大飯発電所 3号機および4号機
計装用電源改造工事に係る
工事計画変更認可申請について

関西電力株式会社

平成30年11月13日

今回の審査会合でのご説明内容

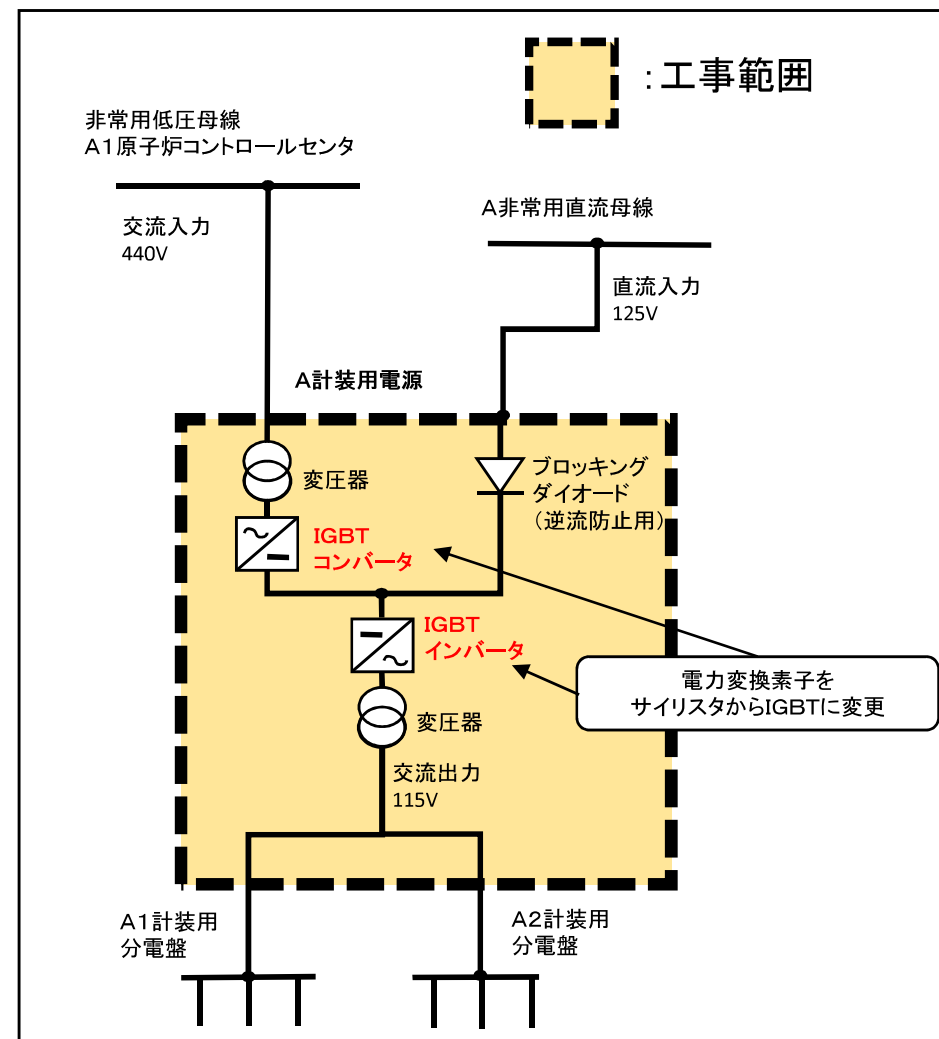
計装用電源については、装置を構成する主要部品が製造中止となっており、設備の機能維持の観点から、保守性の向上を考慮し取り替える。

計装用電源装置（4台）を取替える。
主な変更は以下の通り。

- (1) 主要寸法[mm]（要目表記載対象）
変更前：2250W×1270D×1900H（4台）
変更後：2250W×1300D×1900H（4台）
- (2) 電力変換素子（要目表記載対象外）
変更前：サイリスタ
変更後：IGBT(絶縁ゲート型バイポーラトランジスタ)
- (3) 冷却方法（要目表記載対象外）
変更前：自冷式
変更後：風冷式

なお、上記以外の基本仕様(名称、種類、容量、電圧、周波数、個数)に変更はない。
